Modification visuelle et technique du galet de renvoi 532 0410 20

Référence INA: 532 0410 20

Version 09.2009 (remplace 06.2009)
INA 0033

Image 2 : 532 0410 20 - nouvelle version

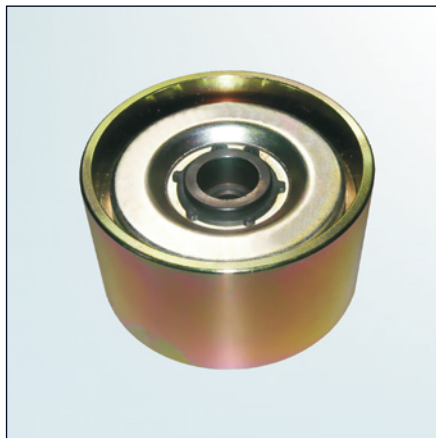
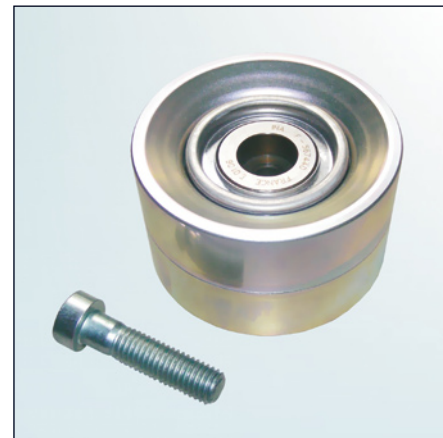
Dans le cadre du développement continu dont bénéficient nos produits, nous avons apporté une modification au galet de renvoi portant la référence 532 0410 20. Cette information technique montre les caractéristiques visuelles de l'ancienne et de la nouvelle version.

Outre le fait que sa méthode de production ait changé et que sa surface de contact ait été élargie de 4mm, le nouveau galet présente un gain de poids (657 g par rapport aux 966 g de l'ancien galet).

En outre, la nouvelle version est livrée avec une vis M10x40 (voir l'image 2). Elle remplace la vis de fixation M10x35 de l'ancien galet (voir image 1).
